# VYSVETLENIE č. 1

| **Verejný obstarávateľ:** | **Jadrová a vyraďovacia spoločnosť, a.s.;**<br>**skrátený názov: JAVYS, a. s.**<br>Jaslovské Bohunice 360<br>919 30 Jaslovské Bohunice |
| **Názov zákazky:** | **Opravy, údržba a servis klimatizačných zariadení** |

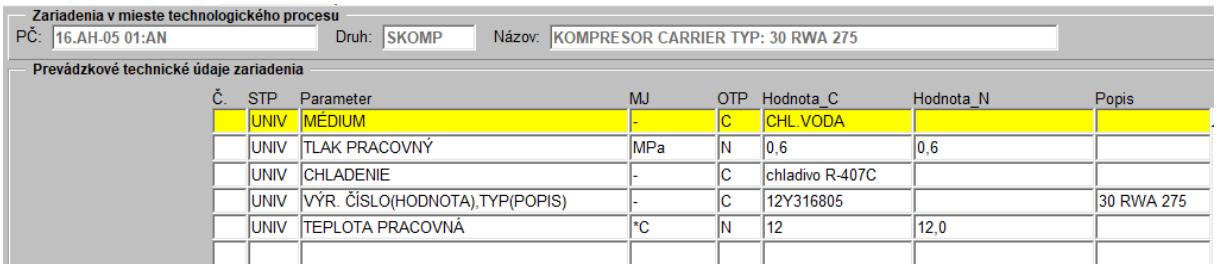
5. Generálna oprava obehového čerpadla chladiča CARRIER – TPP 42515 (riadok č. 6 výkazu)
TPP opisuje demontáž a rozobratie čerpadla, výmenu ložísk, mechanickej upchávky a tesnení, spätnú montáž a odskúšanie. Vo výkaze je však pri tejto položke uvedené označenie „KOMPRESOR CARRIER TYP: 30 RWA 275".
**Otázka č. 5:**
Žiadame o potvrdenie, či je predmetom generálnej opravy podľa TPP 42515 skutočne obehové čerpadlo chladiaceho zariadenia CARRIER, a nie kompresor.

V prípade, že predmetom opravy je obehové čerpadlo, žiadame o doplnenie jeho presného typového označenia, technických parametrov a ďalších údajov nevyhnutných na správne nacenenie opravy.

**Odpoveď č. 5:**
Verejný obstarávateľ potvrdzuje, že predmetom generálnej opravy uvedenej v dokumente súťažných podkladov s názvom „Priloha_c_1a_Vykaz_na_ocenenie_PZ", v hárku s názvom „TPP", podľa čísla TPP 42515 je obehové čerpadlo chladiaceho zariadenia CARRIER. Verejný obstarávateľ poskytuje údaje, ktoré má k dispozícii. Na základe výrobného čísla je žiadúce si požadované technické parametre overiť priamo u výrobcu KOMPRESORA CARRIER TYP: 30 RWA 275.
